ARPA PUGLIA

OGGETTO: CRIAN LAVORI SRL - Istanza di Valutazione di Impatto Ambientale (VIA) e Autorizzazione Unica ex art. 208 del D.Lgs. 152/06 per la realizzazione di un impianto di recupero di rifiuti non pericolosi mediante le operazioni R13 e R5 di cui all'allegato C della Parte Quarta del D.Lgs. n. 152/2006. **Trasmissione parere Arpa.**

Figura 1 - Ubicazione sito di interesse con identificazione delle strutture sensibili poste a distanza inferiore ad 1 km
(fonte: da figura 1 dell'elaborato R10)

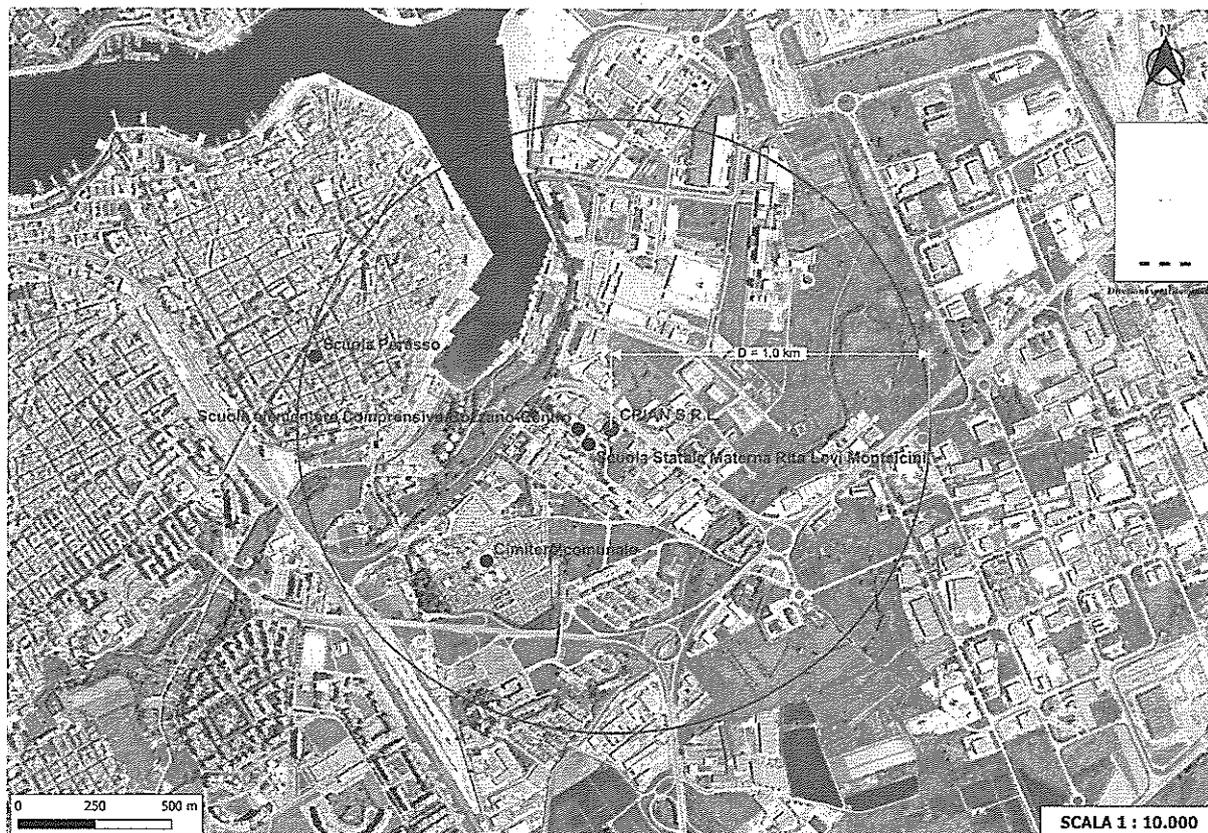
La scrivente Agenzia, nel prendere atto delle valutazioni del Proponente (Relazione Tecnica R10) che è giunto alla conclusione che "l'impatto sulla salute pubblica e sui bersagli individuati può ritenersi trascurabile/nulla" ritiene opportuno evidenziare - in ragione della presenza ravvicinata al sito di interesse di Edifici Scolastici - quanto prevede in merito alla localizzazione delle stesse Scuole, il Decreto Ministeriale 18 dicembre 1975 "Norme tecniche aggiornate relative all'edilizia scolastica, ivi compresi gli indici di funzionalità didattica, edilizia ed urbanistica, da osservarsi nella esecuzione di opere di edilizia scolastica". A tal proposito, per le opportune valutazioni degli Enti competenti in materia, per pronta visione si riportano di seguito alcuni passaggi tratti dal paragrafo 1.1.4 del Decreto che prescrive, con riferimento alla ubicazione degli edifici scolastici, che siano ubicati (sottolineato aggiunto):

i) in località aperta, possibilmente alberata e ricca di verde, che consenta il massimo soleggiamento o che sia comunque, una delle migliori in rapporto al luogo;

ii) lontana da depositi e da scoli di materie di rifiuto, da acque stagnanti, da strade di grande traffico, da strade ferrate e da aeroporti con intenso traffico, da industrie rumorose e dalle quali provengono esalazioni moleste e nocive, da cimiteri e da tutte quelle attrezzature urbane che possono comunque arrecare danno o disagio alle attività della scuola stessa;

iii) in località non esposta a venti fastidiosi e non situata sottovento a zone da cui possono provenire esalazioni o fumi nocivi o sgradevoli.

Si chiede nel contempo che il Proponente relazioni in merito alla eventualità che l'impianto possa determinare odori molesti, rumori, aerosol insalubri in particolari condizioni emergenziali e/o critiche.
